Contract wijziging

Code	VTW-0031
Code OG	
Titel	Extra werkzaamheden renoveren trammasten
Status	In behandeling
Datum opgesteld	16 jun 2023

Datum
18 september 2023
Referentie
2309-1217
Versie
1.0
Project
20108 Vernieuwing
Berlagebrug, Amsterdam
Behandeld door
5.1.2.e
Blad
1 van 2

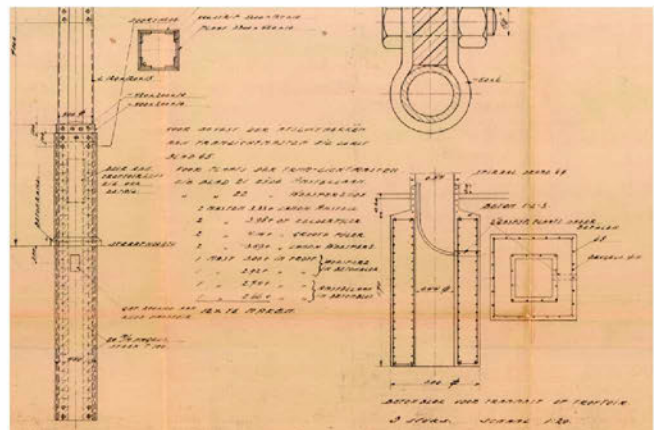
AFW-0116 Fundatie OVL-masten niet conform gedeelde tekening van OG

Op tekening 554-1A_BLB_berlagebrug werkpakket I-DT-02_Blad 69 Tram en lichtmasten op arcade dd 20201208 is de betonpoer van de trammasten en lichtmasten weergegeven. De praktijk wijkt af van deze situatie: de masten zijn ook inwendig gevuld met beton. Dit inwendig beton moet verwijderd worden om de mast te kunnen herstellen conform het gestelde in de Overeenkomst.

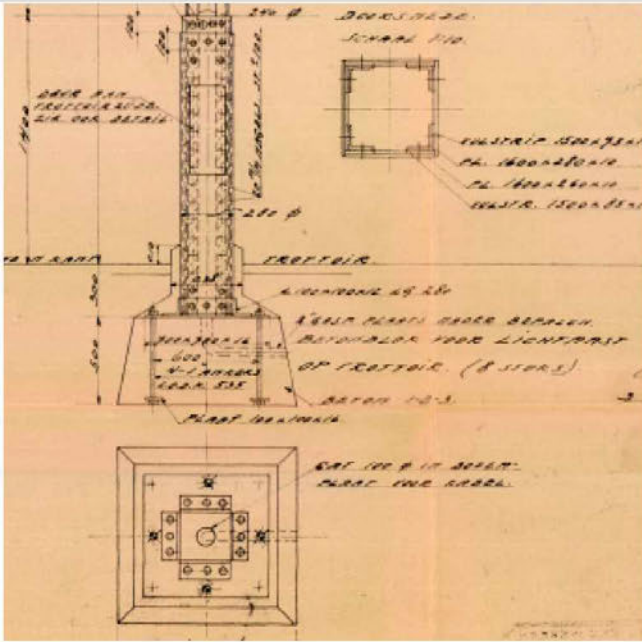
AFW-0139 Trammast Z-MAS-03 is ingestort in het dek bascule kelder

Opdrachtnemer is ervan uitgegaan dat mast Z-MAS-03 een voetplaat zou hebben die op het dek van de basculekelder staat, gelijk aan de trammasten op het landhoofd. In praktijk blijkt de mast diep in het betonwerk te zijn ingestort.
